糾 正 案 文

壹、被糾正機關：桃園市政府。

貳、案由：桃園市政府新建工程處未督同專案管理單位(PCM)依統包作業須知落實審查八德國民運動中心5樓羽球場沖孔鋁障板吸音天花板設計圖說，致統包設計單位圖面缺漏天花板吊架固定部位詳細圖示，竟無人察覺；且天花固定方式採單支3.92mm自攻螺絲固定於0.52mm薄鋼板之錯誤方式施作，導致大面積沖孔鋁障板吸音天花板於震度僅3級的地震中骨牌般崩解掉落，造成1名民眾受傷，甚至引來國外媒體報導。不僅盡失統包最有利標立法美意，亦蕩喪政府施政形象，核有嚴重違失，爰依法提案糾正。

圖1 八德國民運動中心3D剖面圖

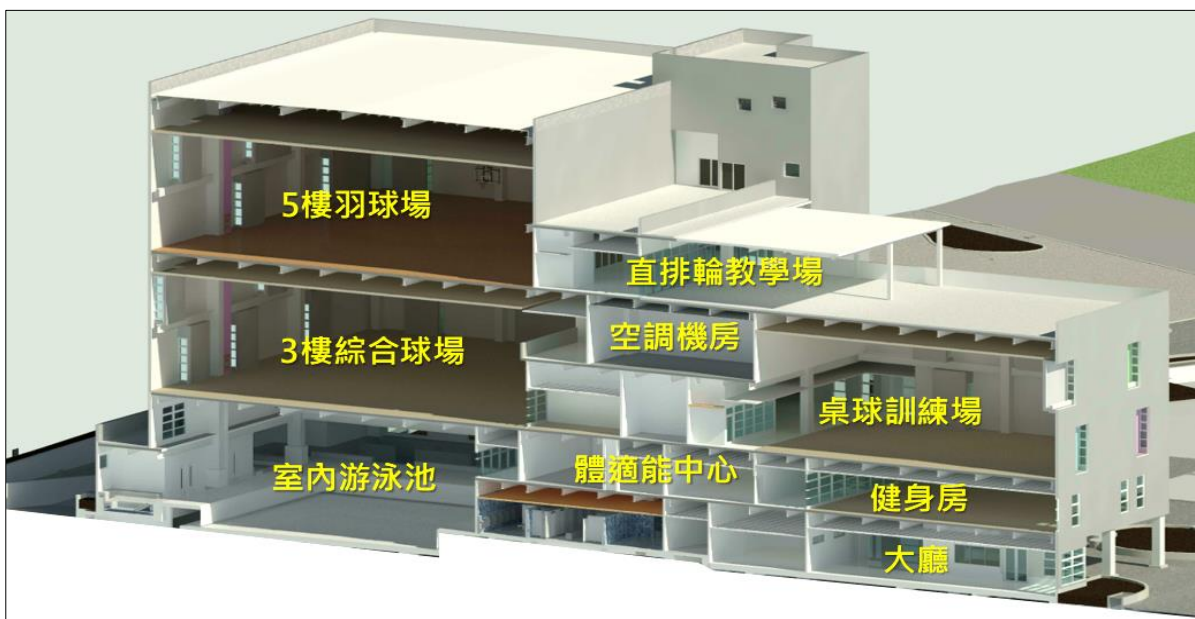
- 1、八運中心5樓羽球場沖孔鋁障板吸音天花板（下稱5樓天花板），於111年9月18日三級地震時掉落，造成1位民眾受傷，引發社會關注公共工程品質。按本工程細部設計圖A9-17之5樓天花板示意圖所示，與天花板骨架連結之頂板，須為混凝土結構。八運中心3樓綜合球場天花板，採用與5樓天花板相同型式，同日地震並未掉落（樓層配置如圖1），據新工處說明，可能係3樓頂板為鋼承板結合混凝土結構，有助於提升天花板固定強度。惟
